**Název: Město Kolín**

**dodatek č. III. ke kupní  
smlouvě**

1. Smluvní strany uzavřely dne 24. 9. 2018 smlouvu kupní (dále jen „kupní smlouva“) na základě výsledků veřejné zakázky vyhlášené kupujícím, jako zadavatelem, pod názvem **„Nábytek a vybavení v rámci objektů Staré školy a Zvonice v areálu kostela sv. Bartoloměje v Kolíně“** (dále jen „veřejná zakázka“ nebo „zakázka“) a v souladu se zadávací dokumentací a nabídkou prodávajícího podanou v rámci shora uvedené veřejné zakázky, jež jsou nedílnou součástí kupní smlouvy jako její příloha č. 1 a příloha č. 2, na dodávky zboží specifikované v kupní smlouvě (dále jen „zboží“).
2. Účelem tohoto dodatku je změna ceny díla a termínu plnění. Změna ceny díla je způsobena nepředvídatelnými okolnostmi, které jsou specifikovány ve změnových listech.

## Změnový list č. N1

## PŮDORYS 1. NP

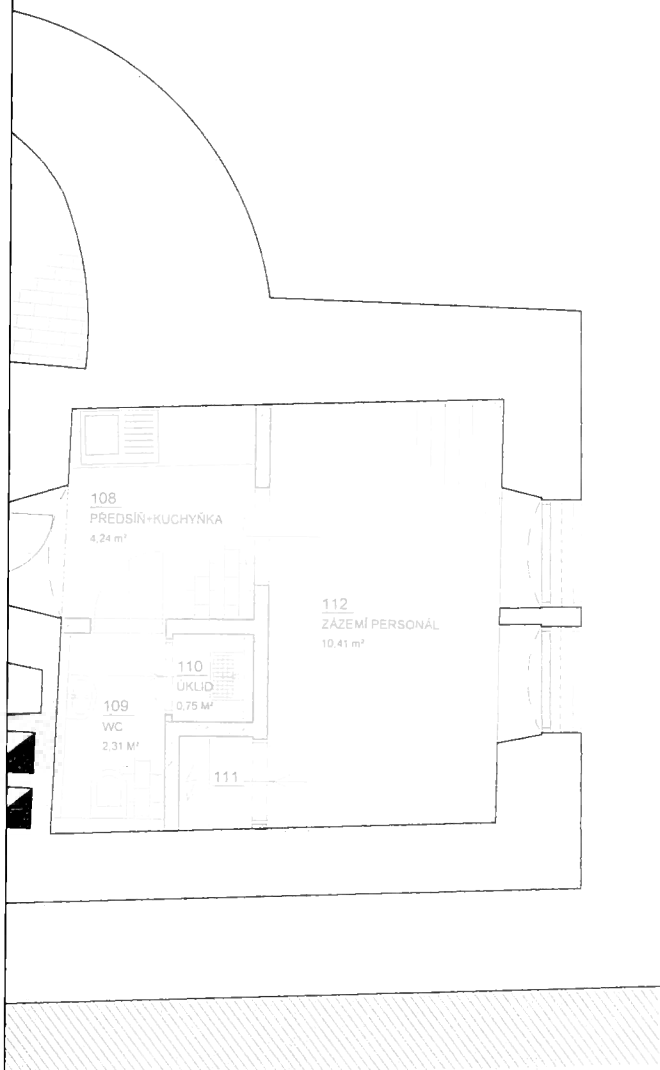
Popis změny	Školní lavice v 1. NP objektu Stará škola v původně navrhovaném rozměru: stůl 250x50cm a lavice 250x50cm v počtu kompletů (stůl+lavice) 4ks. Návrhem této změny je umístění 4 ks kompletů v délce 150cm, v uspořádání do dvou řad po dvou lavicích a stolech.
Specifikace změny	4 komplety lavic se stoly o 150cm délky a v rozmístění 2 řady po dvou lavicích a stolech. Viz. přiložený náskres. Materiál zůstává dub masiv v povrchové úpravě.
Zdůvodnění změny	Chyba v projektové dokumentaci, 134/2016 Sb. Zákona §222 odst. 6: Uvedený rozměr (250cm délky) v kompletu 4ks by bylo s ohledem na prostor téměř nemožné umístit, průchod kolem lavic by byl velmi úzký a neumožňoval návštěvníkovi podstoupit a prohlédnout si vystavené exponáty. Tuto okolnost nemohl zadavatel předvídat. Nahradíme je 4 komplety lavic se stoly o 150cm délky a v rozmístění 2 řady po dvou lavicích a stolech. Tím bude zajištěna i lepší přístupnost míst pro posezení při projekci. Zároveň zůstane dostatek prostoru pro průchod kolem lavic a možnost prohlédnout si tak vystavované exponáty.

## Změnový list č. N4

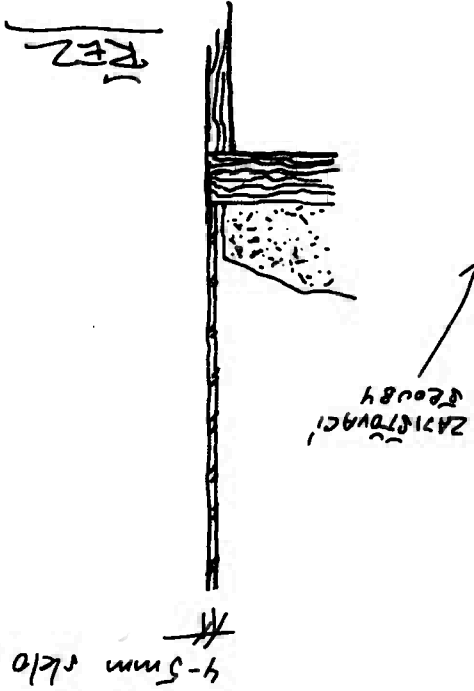
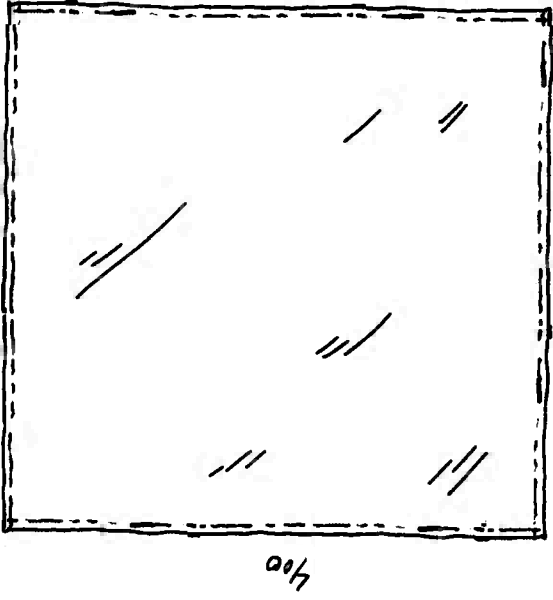
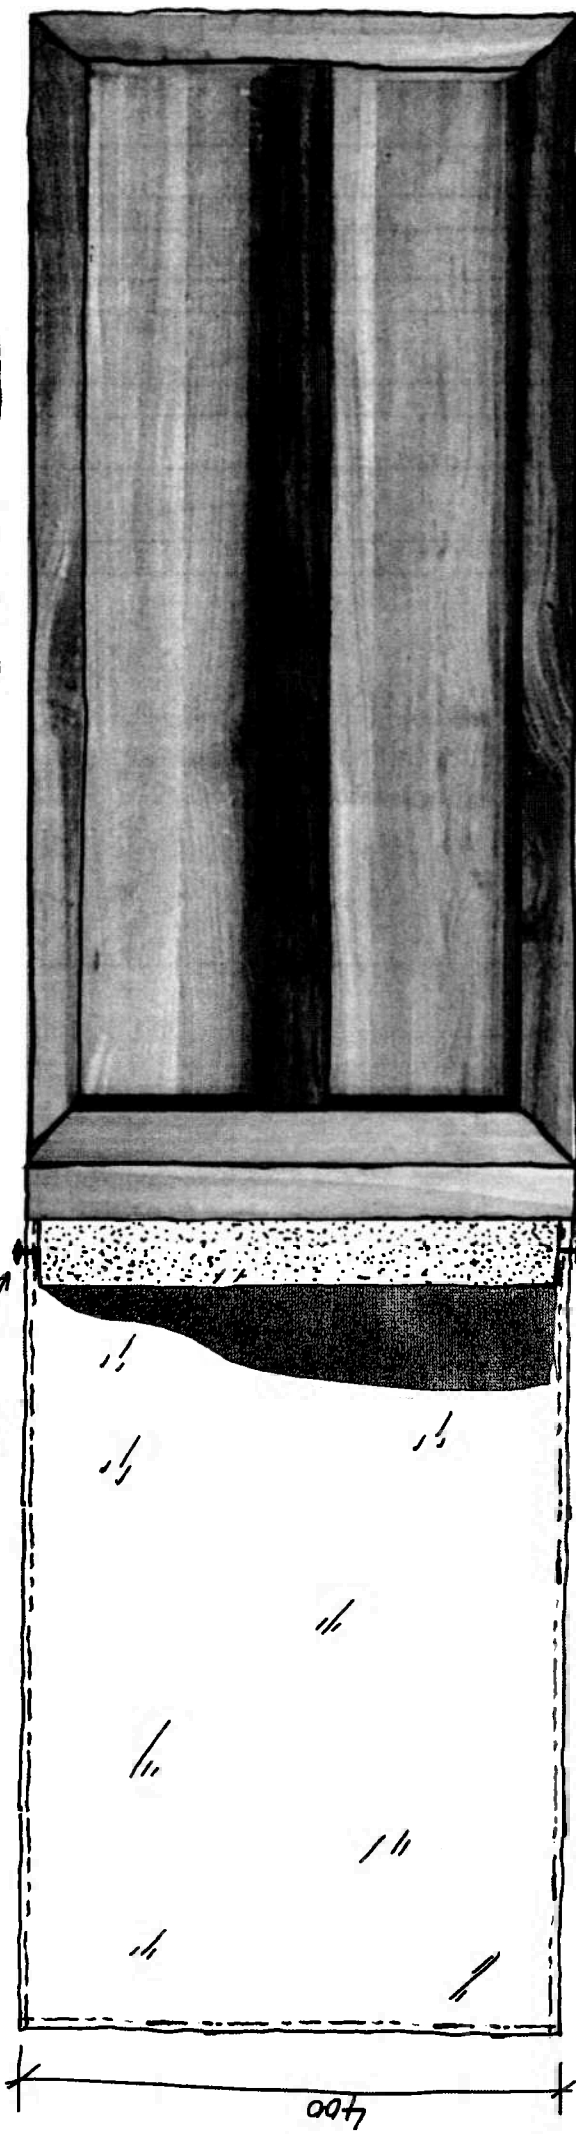
<b>Popis změny</b>	Sokly pod mechanické stroje umístěné v 1.NP objektu Stará škola: - navýšení počtu kusů z 5 na 6, umístěním 1ks stroje, který byl původně zamýšlen do 2. NP a byl bez podstavce - skleněný kryt umístěný na všechny podstavce z důvodu bezpečnosti a ochrany umístěných exponátů - zabezpečení soklů proti překlopení z důvodu bezpečnosti
<b>Specifikace změny</b>	- 1 ks soklů pod stroje – dub masiv, rozměr 40x40 cm základna, výška 90 cm - 6 ks skleněných krytů – rozměr 40x40 základna, výška 60 cm, hrany broušené, posazeno na sokl, zabezpečeno proti manipulaci - zvýšení stability vložením betonových kvádrů do těla soklu
<b>Zdůvodnění změny</b>	Předpokládal se vstup návštěvníků s doprovodem průvodce. Dle dodatečné informace, že se návštěvníci budou v prostoru objektu pohybovat samostatně, došlo ke zvýšení zabezpečení a) exponátů – mechanických strojů, a to zakrytváním skleněnými poklopy a b) soklů, a to zvýšením bezpečnosti a stabilizace jejich základny. Sokly měly být původně šroubovány do dřevěné podlahy, aby byla jejich stabilita zajištěna. Došlo ale ke změně podlahy dřevěné na podlahu cihlovou (vyžádáno NPÚ), proto bylo přistoupeno k jinému řešení stabilizace soklů. Jedná se o změnu, která je nezbytná a změna v osobě dodoavatele by zadavateli způsobila značné obtíže. Proto podřazujeme tuto změnu pod odst. 5 § 222 ZZVZ.

Revitalizace areálu sv. Bartoloměje v Kolíně CZ.06.3.33/0.0/0.0/15_015/0000299						
					Částka a výměra dle smlouvy	
Poř.	Kód	Zkrácený popis	M.j.	Množství	Jednot. cena (Kč)	Celkem
		<b>Odpočty</b>				
		<b>Připočty</b>				
1	2.D.1.1.12.01.1_002	Sokl pod stroje	ks	1,00	14 200,00	14 200,00
2		Skleněné kryty vč. uchycení	ks	6,00	5 700,00	34 200,00
3		Stabilizační bezpečnostní prvky	ks	6,00	4 500,00	27 000,00
						0,00
